NOTA TÉCNICA CT-GRSA nº 21/2020

Assunto: Avaliação do “Relatório Final – Aplicação do Método Analítico para Avaliação do *Lag Layer*”, referente ao item 8 do eixo prioritário 1, no âmbito do processo judicial 69758-61.2015.4.01.3400.

Figura 1: Diagrama de início de transporte de sedimentos (a curva é o limiar de mobilização de sedimentos). Fonte: Silva, A. M. da, Yalin, M. S. (2017). *Fluvial Processes*. London: CRC Press, <https://doi.org/10.4324/9781315206189>

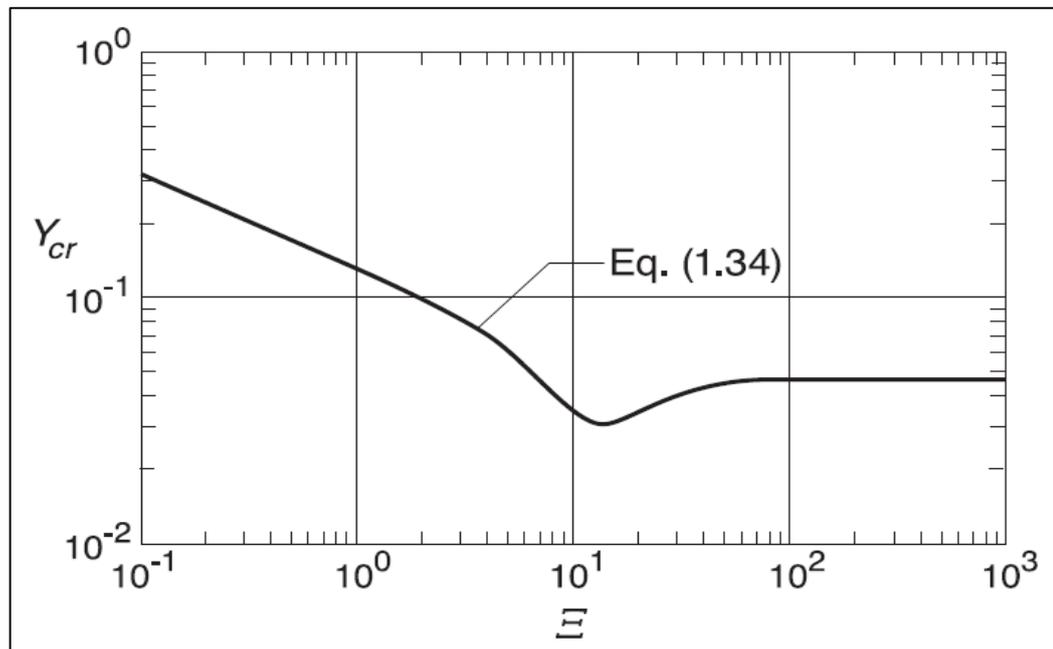
Observando a Figura 1, percebe-se que quanto maior o parâmetro Y^* , maior a chance de mobilização de sedimentos.

Figura 0-1. Perfil dos rios Gualaxo do Norte, Carmo e Doce entre os trechos 6 a 11. Fonte: NHC (2018)

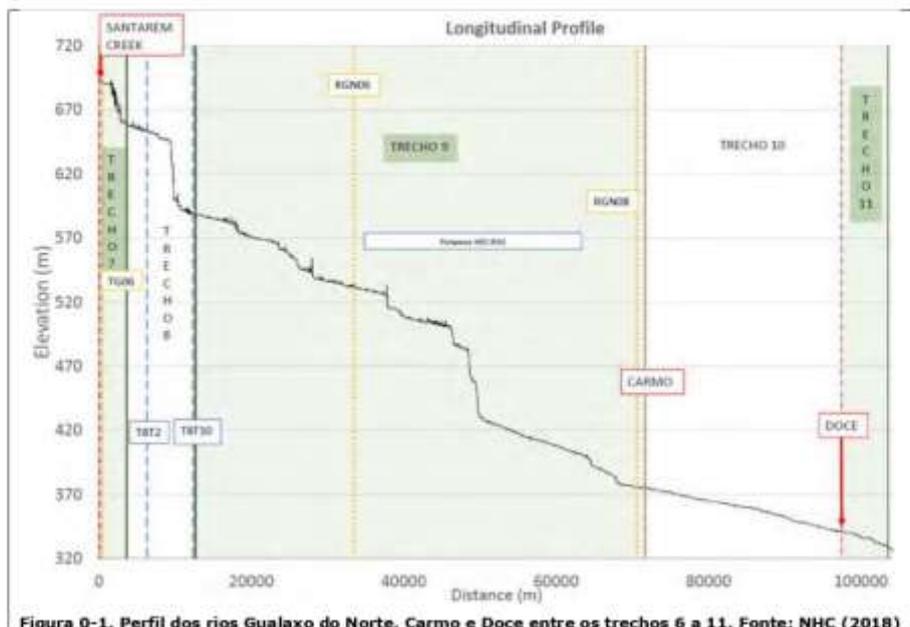
Portanto, o objetivo específico I não foi cumprido. Esse modelo conceitual desconsidera qualquer teoria básica de transporte de sedimentos ou sequer menciona como será a mobilização desses sedimentos da camada superior, seja por arraste de fundo, saltitação ou transporte por suspensão. Logo, essa explicação está incompleta e precisa ser melhor embasada.

3.2 Atendimento ao objetivo específico I

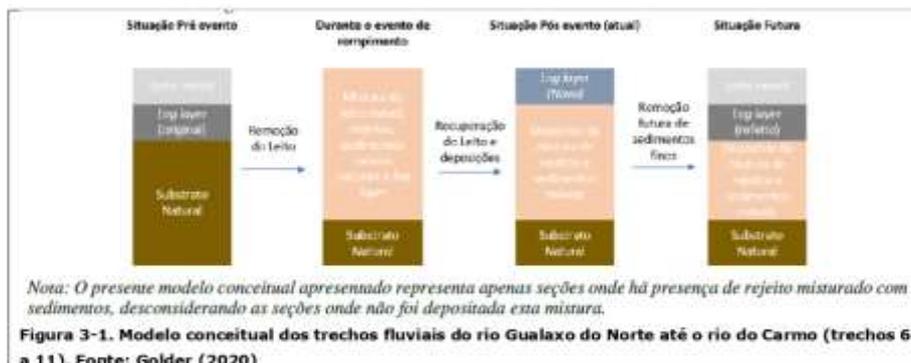
O objetivo específico I é "Definir o conceito de lag layer para o contexto da situação atual dos rios Gualaxo do Norte, Carmo e Doce". No documento avaliado o capítulo 6 - "Conceito de lag layer e modelo conceitual" se propõe a atender a esse objetivo.

Apesar de não usar referências da literatura para embasar os argumentos, a abordagem adotada na conceituação geral do lag layer, ou seja, a explicação básica para entendimento da formação dessa camada, é apresentada de forma satisfatória.

Figura 3-5. Diagrama de Hjulström (1935). Fonte: versão adaptada por de Jager, 2015)

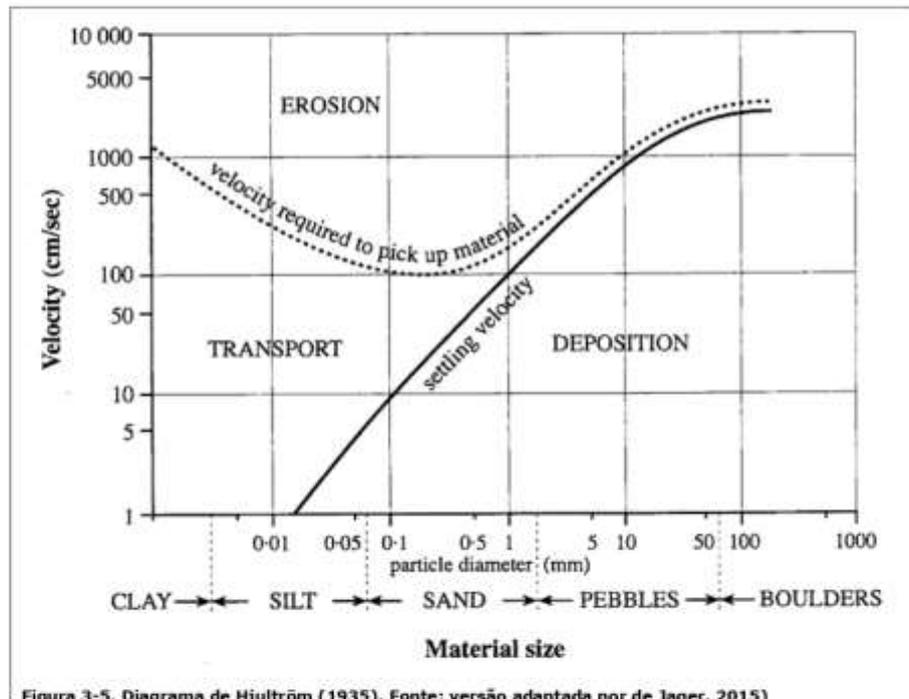
Caso Golder (2020) pretendesse adotar a velocidade do escoamento do rio, o método recomendável seria o Diagrama de Hjulström (1935). Conforme apresentado na Figura 3-5, este diagrama relaciona a velocidade do escoamento com o diâmetro do grão de sedimento.

Apesar do diagrama de Hjulström (1935) ser uma abordagem mais simples, ele depende de menos variáveis e sua aplicação é mais fácil. Portanto, a Ramboll recomenda que esta abordagem também seja considerada como uma forma preliminar de avaliar a mobilização de sedimentos de fundo. Ademais, considerando também que os dados atualmente disponíveis são escassos (ver seção 3.1 deste parecer e
